**AVIS RELATIF À LA PROTECTION
CONTRE LES EVENTUELS EFFETS NOCIFS ET NUISANCES
PROVOQUÉS PAR LES RAYONNEMENTS NON IONISANTS
GÉNÉRÉS PAR DES ANTENNES ÉMETTRICES STATIONNAIRES**

Commune : WALCOURT - Exploitant : ORANGE

Référence exploitant : 220N1_2 - 32220N1_2 - 42220N1_2_ 52220N1_2

Rapport n° 2948 / 2025

Figure 1 : Vue en plan des lieux de séjour et des points de contrôle

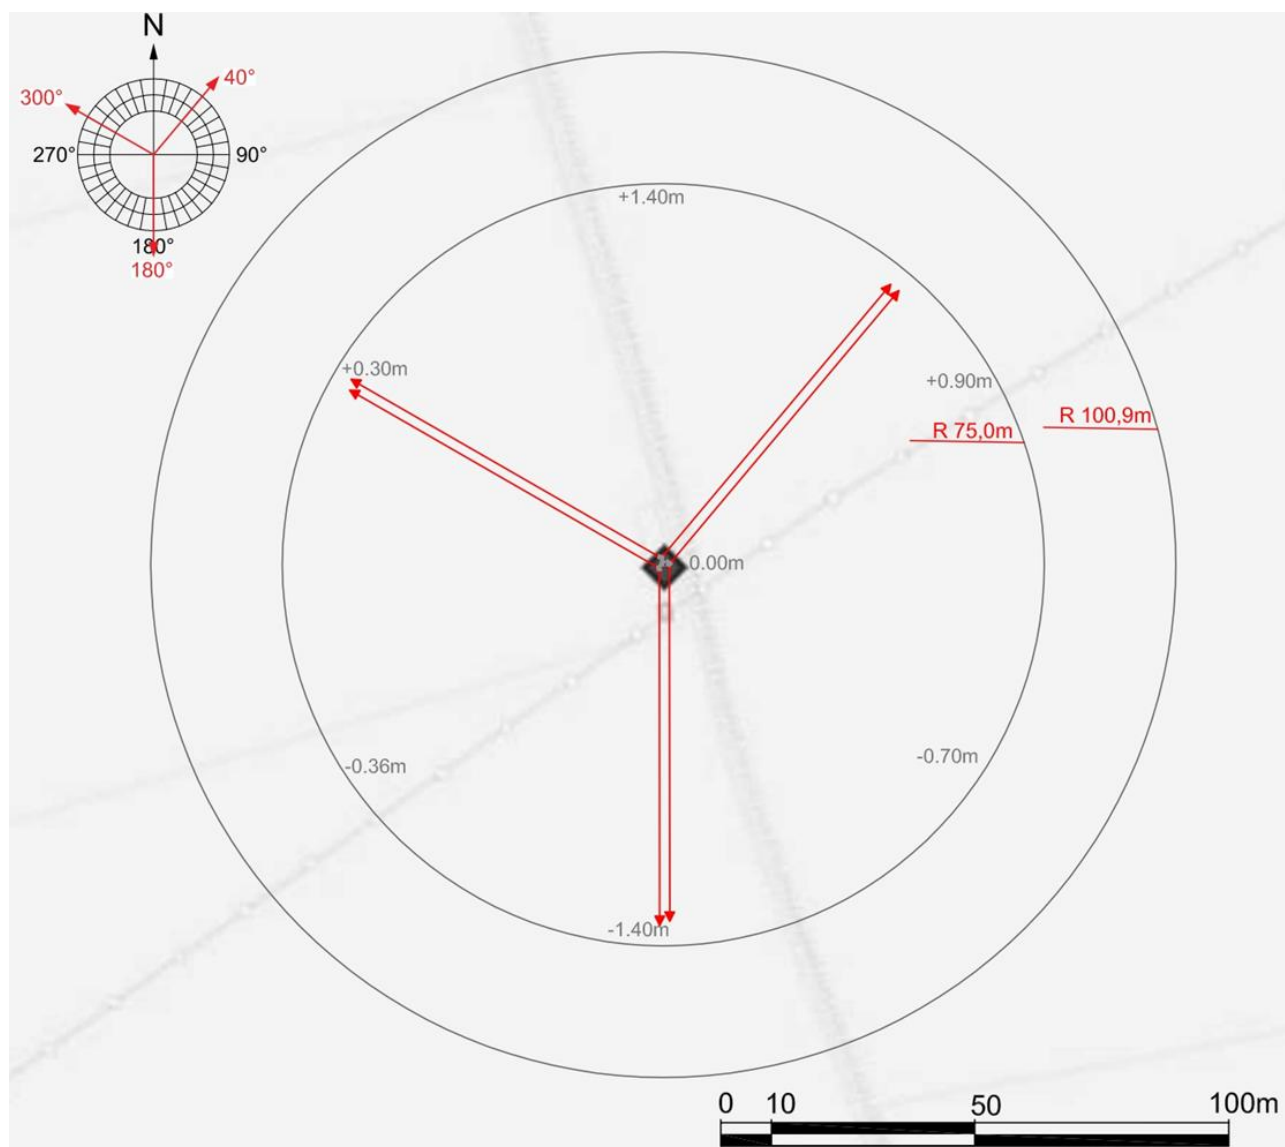
En ce qui concerne les antennes de l'installation mentionnées dans le tableau 1, la distance maximale à laquelle la limite pourrait être atteinte, à l'extérieur, est égale à 90,9 m. S'il n'y a pas de LS à une distance inférieure, les antennes respectent forcément la limite d'immission.

Dans le cas des LS situés à l'intérieur des bâtiments, une atténuation d'obstacle est prise en compte et il en résulte que la distance maximale à laquelle la limite pourrait être atteinte se réduit à 65,0 m.
